Défaut :

Bruit de grondement durant le fonctionnement.

Action corrective = Remplacement de l'appui Avant de tambour par des garnitures téflon

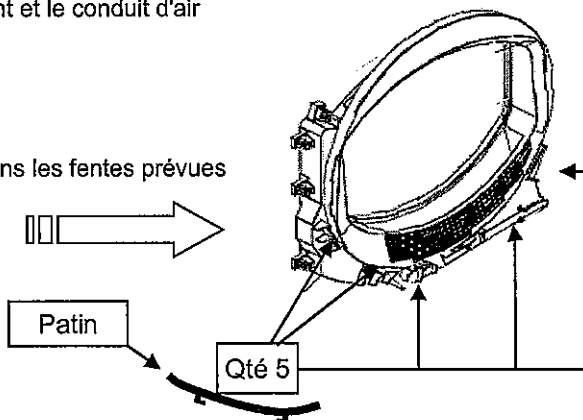
- 3 Insérer les 5 Patins de frottement dans les fentes prévues dans le conduit d'air
